Office de consultation publique de Montréal (OCPM)
commission sur
Programme particulier d'urbanisme (PPU) du Quartier des gares
Mémoire sur le
Parc Ville-Marie

PPU des gares
rue Torrance suggestions
Entre Lucien-L'Allier et Jean-D'Estrées seulement
Aucune modification des rues à l'ouest de Lucien-L'Allier

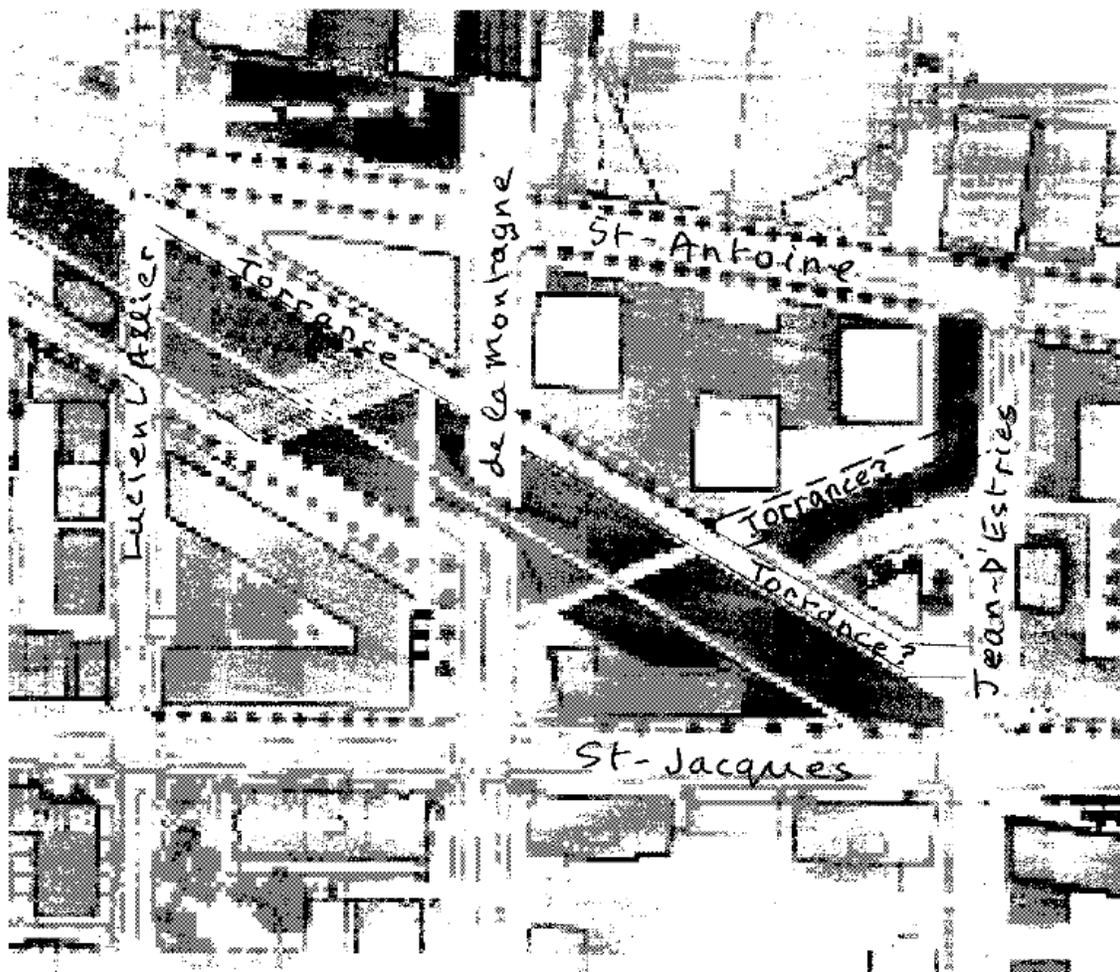
Tel que montré à la page 3 et l'annexe *Rue Torrance suggestions*, la trame des rues devrait rester comme tel à l'ouest de la rue Lucien-L'Allier. L'aménagement proposé, avec l'ajoute de la rue Torrance, créerait trop de problèmes (accès, circulation, bouleversement d'espaces verts existants).

Il serait bon de comparer deux options pour l'intersection entre Torrance et Jean-D'Estries soit au nord ou au sud de la sortie de l'autoroute.
